# Autorización de la Perforación del Pozo Exploratorio Terrestre Cibix-201EXP

Operador Petrolero: Pemex Exploración y Producción

Unidad Técnica de Exploración y su Supervisión Dirección General de Autorizaciones de Exploración 4 de junio de 2020

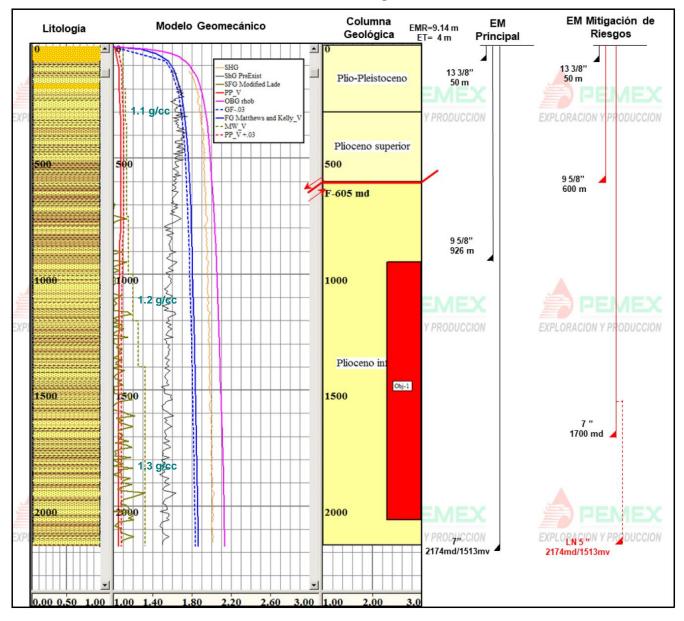
- El Pozo Cibix-201EXP forma parte de las actividades del Escenario Base del Plan de Exploración. Fue presentado como Pozo en bloque adyacente al Campo Cibix, productor en el Mioceno Superior, cuya relación geológica se interpreta a partir del alineamiento estructural causado por un sistema de fallas extensionales relacionados con la falla regional de Comalcalco.

- De acuerdo con la interpretación sísmica y el análisis petrofísico preliminar, el objetivo geológico comprende una secuencia de 8 areniscas de espesor variable, de las cuales el Operador Petrolero seleccionó un posible intervalo de 32 md de espesor (1,493 1,525 md). Lo anterior sólo podrá ser confirmado con el análisis y evaluación de la información que se obtenga de la perforación del Pozo.

- El diseño de la perforación del Pozo Cibix-201EXP se considera adecuado, en relación con la ventana operativa y la columna litoestratigráfica considerada para atravesar. El escenario de contingencia prevé la necesidad de asentar de manera anticipada la TR de 9 5/8", previo a la profundidad estimada de la falla y, en consecuencia, anticipar la profundidad de asentamiento programada para la TR de 7", por lo que se considera una etapa adicional para alcanzar la PT, asentando un liner de 5" a dicha profundidad.

- Del análisis de la información técnica remitida por el Operador Petrolero, no se observaron elementos geológicos, de diseño o de integridad del pozo que impidan o limiten su perforación.
